**Věc: Žádost o úpravu konečného termínu a zohlednění zvýšení nákladů**

Žádáme tímto objednatele na základě uzavřené smlouvy o dílo č. obj. 5617050391, č. zhot. 1/2017 zakázky „Mateřská škola Přemyslovo náměstí 1 – 2. etapa“ o zohlednění následujících skutečností, které ovlivnily ze strany třetích osob zdárné a včasné dokončení zakázky.

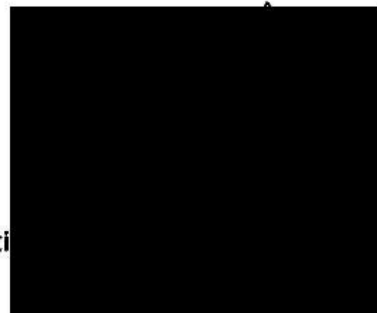
Při vydatných deštích dne 6.7. a 7.7. došlo k zaplavení části námi realizovaného objektu přes odpad nově zřízeného sprchového koutu. Při následné revizi kanalizace kamerovou zkouškou dne 12.7. a 14.7. bylo shledáno vadné provedení kanalizace v rámci 1. etapy.
